# 資料4

## 【潮位計に対する基準適合性について(1/9)潮位計の安全機能】

# 7. 基準適合性、申請書記載要否(ご指摘事項No.15,16,19含む)(2/14)

## 【審査ガイド要求項目に対する基準適合性について (2 / 5)】

第10.6.1.1.8図 潮位計（防護用）概念図

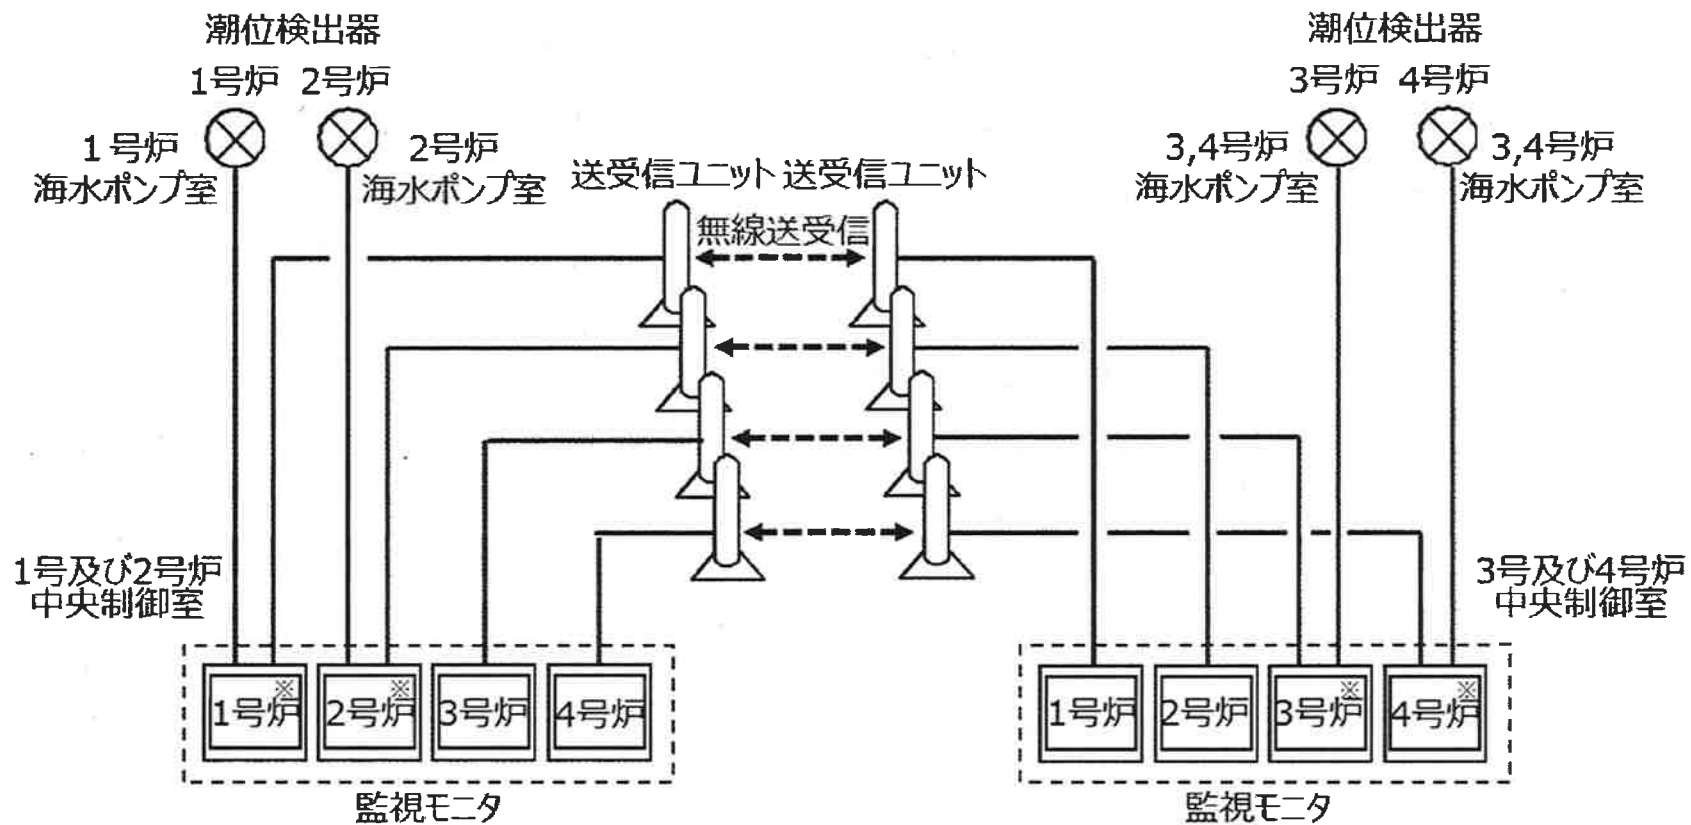
- 防潮ゲートについては、第5条において、津波防護機能を有する設備であることから津波防護施設として位置づけられている。また、重要安全施設として第12条においても明記されている。
- 潮位計については、津波検知情報を基に防潮ゲートの閉止操作を実施することから、津波防護機能を直接的に有する津波防護施設と位置付け、申請書の第5条に明記する。また、潮位計は防潮ゲートの閉止判断にかかわるものとして、防潮ゲートと同等の設計とし、申請書の第12条に明記する。
- 防潮ゲートおよび潮位計の設計項目は下表のとおり。潮位計は防潮ゲートの設計項目を網羅しており、防潮ゲートと同等の信頼性を確保している。
- なお、防潮ゲート閉止を自動化する場合、潮位計の異常検知ロジックに加え、循環水ポンプ停止・弁閉止の一連操作も自動化の検討対象となる。取水路が防潮ゲートにて閉止されている状態で循環水ポンプの運転を継続した場合、同じ取水路を共有する海水ポンプの取水性に影響が出るため、防潮ゲート閉止前の循環水ポンプの停止等が必須である。したがって、ポンプ停止や弁閉止など、取水機能に直接的に影響する循環水ポンプ等操作は、運転員による手動操作を選択し、その前段の防潮ゲート閉止判断に至るまでの10分以内0.7mの潮位変動の条件成立部分に係る情報発信については、自動化する。
